パブコメ意見一覧（WEB 投稿）

中国電力株式会社島根原子力発電所 2号機の発電用原子炉設置変更許可申請書に関する審査書案

中国電力株式会社島根原子力発電所2号炉の発電用原子炉設置変更許可申請書
に関する審査書案に対する科学的・技術的意見書

図は、 Deshmukh, S. et al. "Reactor Water-Level Anomaly" Trans. Am. Nucl. Soc. Vol.72 (1995) p.229 から転載。

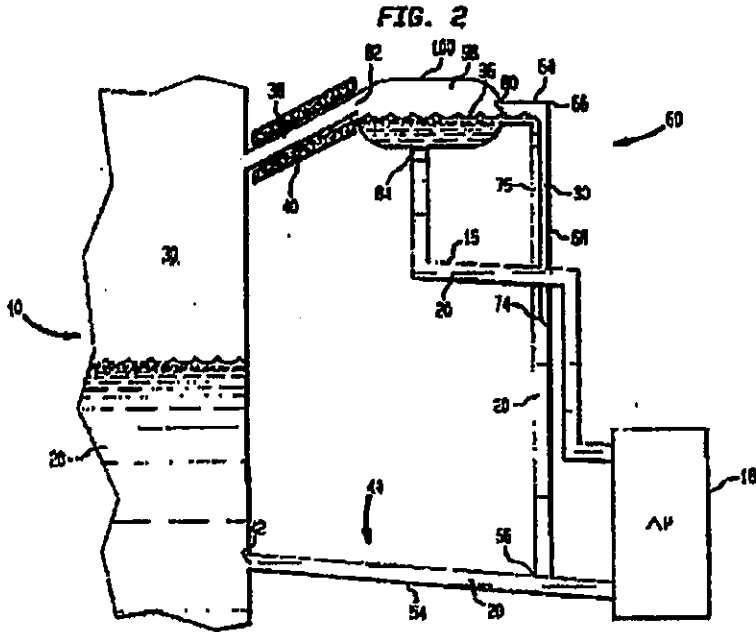
非凝縮性ガスの泡立ちの原因として、戻り水と、蒸気の上昇流との反応による、非凝縮性ガスの濃縮 (基準器側の水で非凝縮性ガスが飽和状態となる) プロセスの発表も行われた (下図)。

溢れた戻り水が炉に近づくと温度上昇で非凝縮性ガスの飽和限界が低下 (ビールは冷やして飲む) し蒸発する。そのガスを炉内からの水蒸気が基準面器へ引きずり込む、結果、基準面器上部空間が非凝縮性ガスで目一杯となり、基準面器側の全ての水に、非凝縮性ガスが飽和限界で溶け込む。

潜涵病の原理による急減圧時の泡は、基準面器内の水を炉へ押し出し溢す。炉圧が上昇に転じて、こぼれた水は元に戻らず、誤表示 (危険を隠す) を継続する。なを、非凝縮性ガスとは、 γ 線が水を分解し生成した水素と酸素。

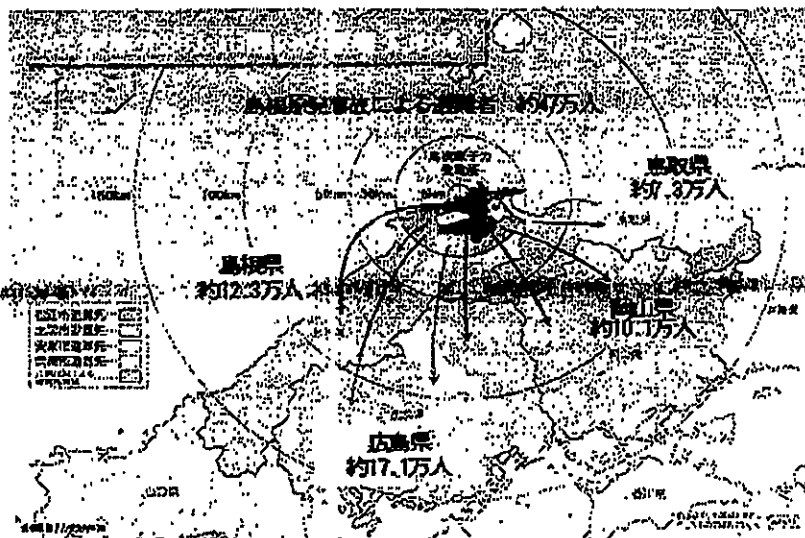
島根原発でも1000ガルを超える評価を加味するとなると、この820ガルが十分とはいえないと考えます。最近の地震から見てみると、1872年浜田地震M7.0、2018年島根県西部地震M6.1 最大加速度では、2016年鳥取県中部地震M6.6で1494ガル、2000年鳥取県西部地震でM7.3で1142ガル、柏崎刈羽原発をおそった2007年の新潟県中越沖地震はM6.8で1018ガルになっています。

これだけみても、到底820ガルで良しと、することはできないと考えます。何故820ガルにしたかと考えてみます。私は小型の火力発電所のプラント設計を担っていたことがありますが、その時、設計変更があつてとれただけの最大数値でもつか検討した時に、安全係数をぎりぎりにして対応できるとの修正計算で可能との結論を出したことがあります。つまり島根2号機の基準地震動が再計算され、その可能ぎりぎりの数値が820ガルだったのだと結論することができます。

近隣の過去、将来起こるであろう地震の基準地震動で行われていないことが推測されます。もう一度、起こりうる最大基準地震動を設定し、再計算して原子炉が耐えられるかの検討をするべきです。

図. 5 主要な安全系統概要図

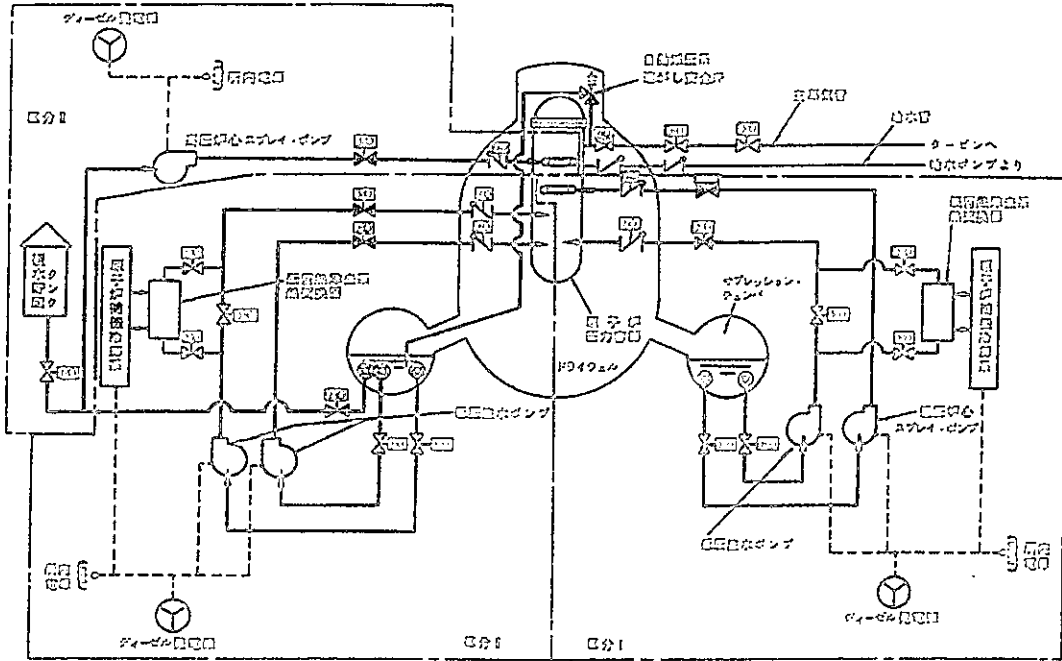
新規制基準に於いては、

図. 7 低圧注水系 (LPCI) (3本の太い線)
(破線は、LPCS を示す)

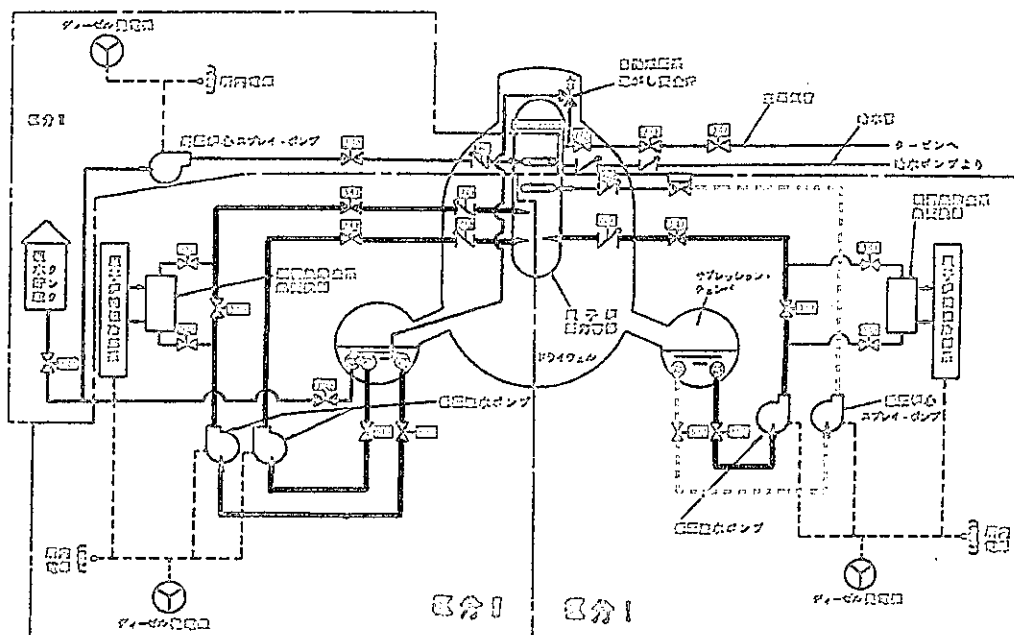
図7で、破線で示すのが、先に述べた、低圧炉心スプレイ系であって、3本の太い線で示すのが、低圧注水系である。低圧炉心スプレイ系が燃料棒の上から、炉の中心（シュラウド内部）へ注水するのに比べ、低圧注水系では、シュラウドの外に注水する。福島第一事故では再循環ポンプが停止してしまい、シュラウド外部への注水では、炉心に水が届かなかった可能性がある（再循環ポンプの封水系からの復水器への逆流）。

先述の様に、スクラムをかけ、主蒸気隔離弁を閉じてすぐには低圧系を使う事ができない。フィードアンドブリードと言う手法（BWR 関係者はめったに口にしない）が存在するが、一時間当たり 55℃の制限から急減圧をかける事が出来ない。SRV を開いて減圧させる為には、高圧注水系が是非とも必要となる。

図. 8 高圧炉心スプレイ系 (HPCS)

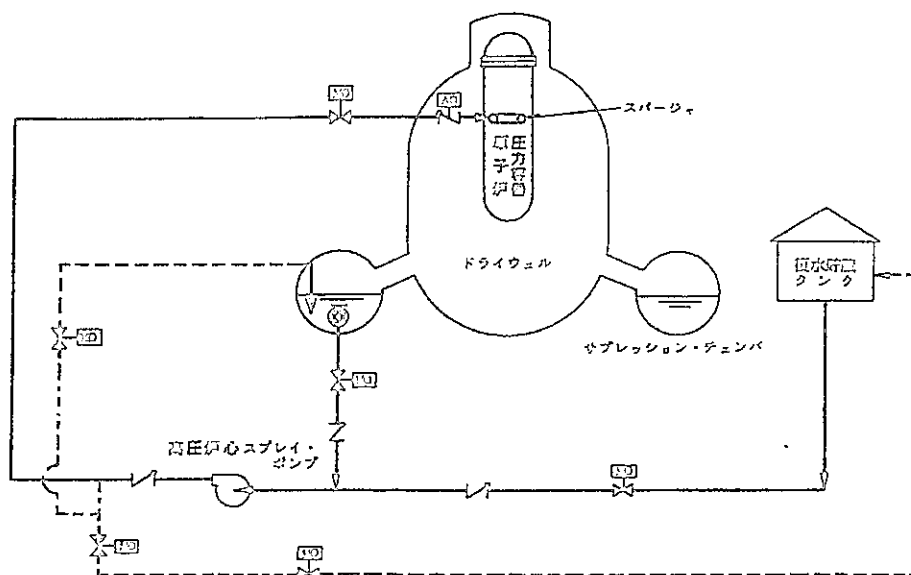
高圧炉心注水系には、炉心へ注水する HPCS と、シュラウド外部へ注水する HPCI（福島第一に配備されていたが、非常時マニュアルに逆らい使われなかった）、HPCF（島根3号等、ABWRで採用されている）が存在する。燃料棒上部の炉心への注水、シュラウド外部への注水のいずれがより良いかの安全技術上の疑念が存在するが、本問いへの継続的な研究が行われている様子が見れない。今現在は、この問いをサスペンドし、現行法規に合致させる事のみに注意を注ぐ事とする。

図. 9 高圧注水系が ECCS 全体に占める位置 区分Ⅲ(ハッチング部分)で、ポンプは1台

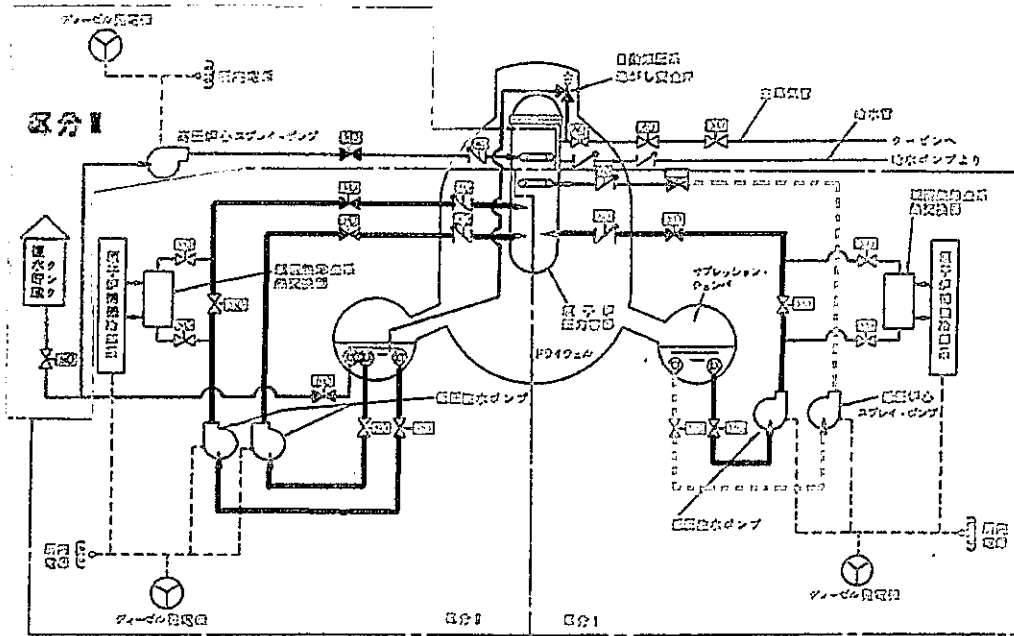
島根2号機では、高圧注水系が、一系統しか存在しておらず、福島第一で津波の到来前の状況となった場合に、高圧スプレイ・ポンプの単一故障が起こると、炉への注水手段を失ってしまう。これは、許可基準規則第十二条第二項に違反している事の、重大さを物語っている。

高圧注水系のポンプは、一台のみであり、新規制基準に不適合である。
